改善箇所説明図

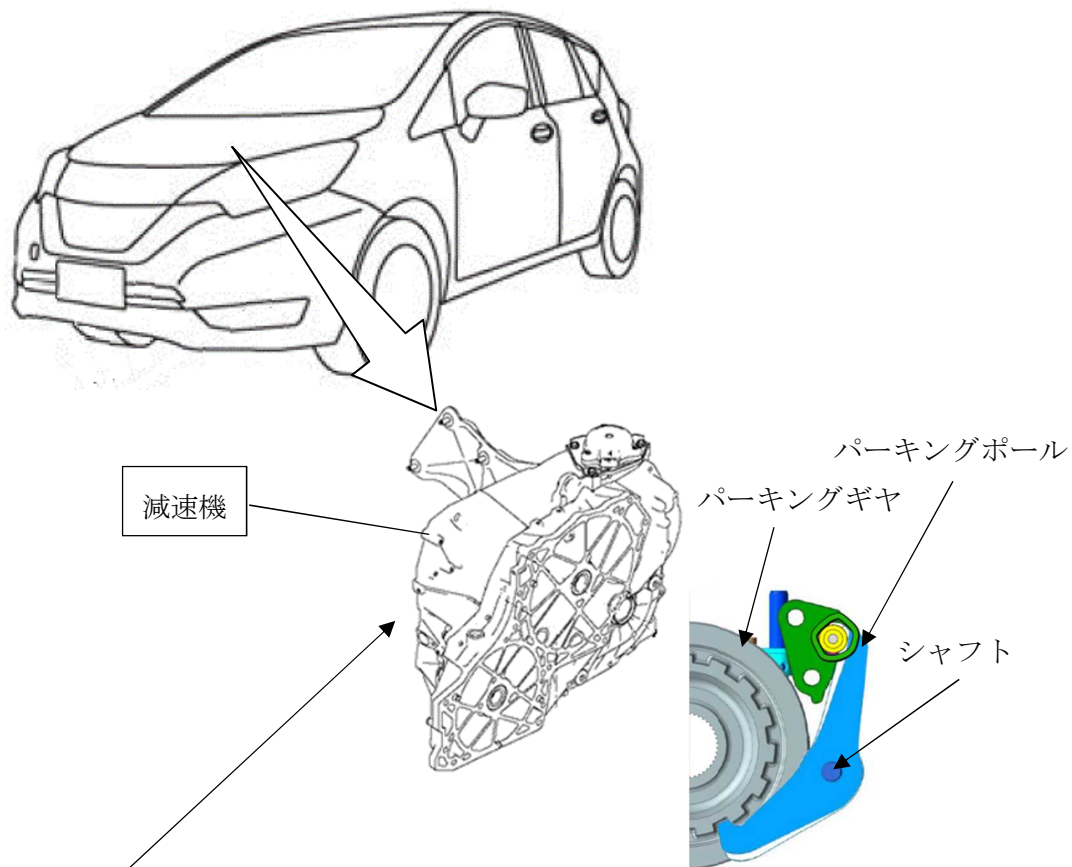
不具合発生箇所

減速機の製造工程において、パーキングロック（Pレンジにした際に車輪を機械的に固定するもの）の作動確認検査方法が不適切なため、パーキングポールのシャフトが変形しているものがある。そのため、Pレンジでパーキングロックが作動する際にパーキングポールとシャフトの摺動抵抗が高くなり、パーキングロックが作動せず、最悪の場合、駐車条件によっては駐車ブレーキを掛けていないと、車両が動くおそれがある。

改善の内容

全車両、パーキングロックの作動確認を行い、作動不良があった場合は当該減速機を良品と交換する。

識別：銀色のシールをモデルナンバープレートの右横に貼り付ける。
